Mission régionale d'autorité environnementale
BOURGOGNE - FRANCHE - COMTÉ

**Avis de la Mission Régionale d'Autorité environnementale
de Bourgogne-Franche-Comté
sur le projet de centrale photovoltaïque au sol
aux lieux-dits « La Gueule de Narvaux » et « Narvaux »
sur la commune de Les Clérimois (89)**

N °BFC-2022-3296

Plan d'implantation du projet (cf. p.64 de l'étude d'impact)

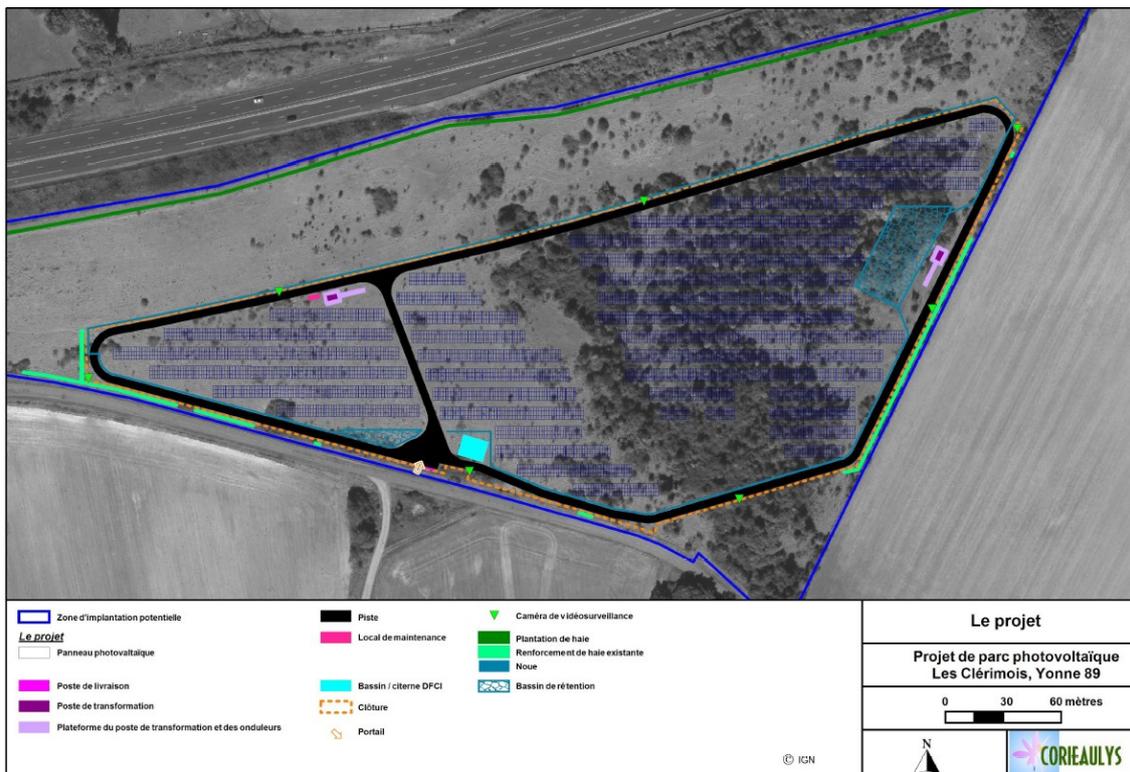
- le parc est composé de 6 963 panneaux (ou modules) photovoltaïques, avec une technologie non précisée dans le dossier (silicium cristallin ou couches minces) ; la hauteur sous panneaux est comprise entre un minimum de 1 m et un maximum de 2,74 m ; ils sont disposés, de manière non jointive pour permettre l'écoulement des eaux pluviales, sur 211 tables, dont l'espacement n'est pas explicité dans le dossier, mais peut être estimé à 3,3 m d'après les dimensions indiquées dans le dossier de demande de permis de construire ;

- les tables (ou structures porteuses) sont orientées vers le sud, inclinées à 15° ; le dossier évoque un ancrage des tables sur pieux fixes battus ou sur pieux forés, enfoncés sur une profondeur de 1 à 1,5 m (espacement non précisé) ; un ancrage sur longrines n'est pas exclu ; le choix définitif du type de fondation sera validé suivant les résultats d'une étude géotechnique ultérieure ;

- l'emprise du projet est entourée d'une clôture grillagée de teinte grise, dont les dimensions de la maille ne sont pas précisées, de 2 m de hauteur, sur un linéaire de 1,15 km, fixée par des poteaux d'ancrage tous les 2,5 m ; elle est équipée de passages à faune de 15 × 15 cm tous les 50 m et comporte un système de surveillance ;

Concernant les passages à petite faune, les dimensions envisagées (15 × 15 cm) semblent limitées compte tenu des enjeux potentiels du site en termes de continuités écologiques. **La MRAe recommande de prévoir des dimensions suffisantes pour les passages à faune dans la clôture (maille minimum de 20 × 20 cm), de prévoir une installation spécifique au droit de la trouée boisée préservée au centre du parc et de préciser leurs modalités d'entretien pour garantir une perméabilité écologique dans le temps et l'absence de dégradation susceptible de causer des dommages à la faune.**
